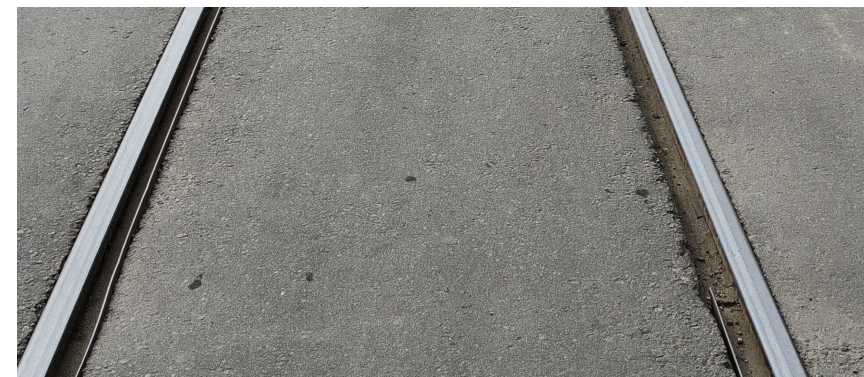
**3. Путь №30 (ветка в депо): Провал грунта вблизи ж.д. полотна, в следствие чего происходит просадка на данном участке.
Многочисленные просадки на всем протяжении пути, необходима выправка.**

Да, просадка есть! Со слов эксплуатации завода (Селезнев) они уже сами неоднократно подсыпали туда песок. Путь визуально как будто действительно выглядит кривым и в плане и в профиле, требуется выправка и рихтовка от СП46 до глухого пересечения
